Cod. art. 1888 600 150 e 1888 998 101

Fig. 2: frizione, modifica della costruzione

Fig. 1: frizione

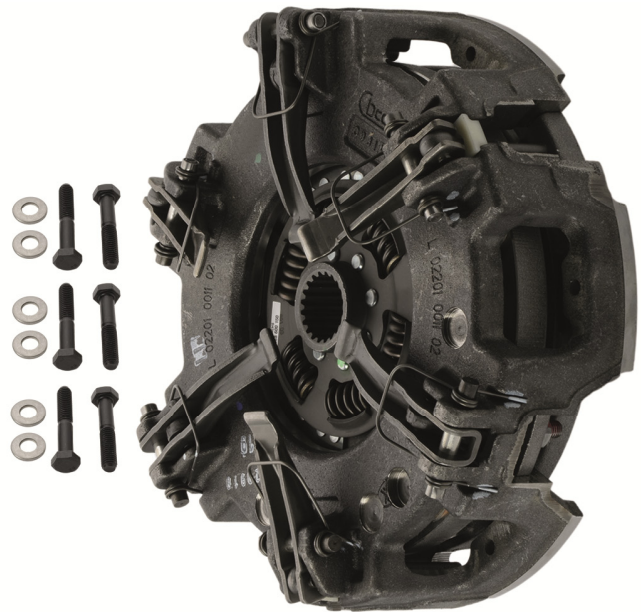
Le frizioni con alloggiamento ventilato, molle di torsione e rivestimenti sinterizzati (cod. art. 1888 600 150 e 1888 998 101) sostituiscono le frizioni (cod. art. 1888 600 117, 1888 600 119 e 1888 634 006).

La frizione con alloggiamento ventilato può essere montata senza modificare il volano.
Sono fornite sei viti M8x1,25x45.
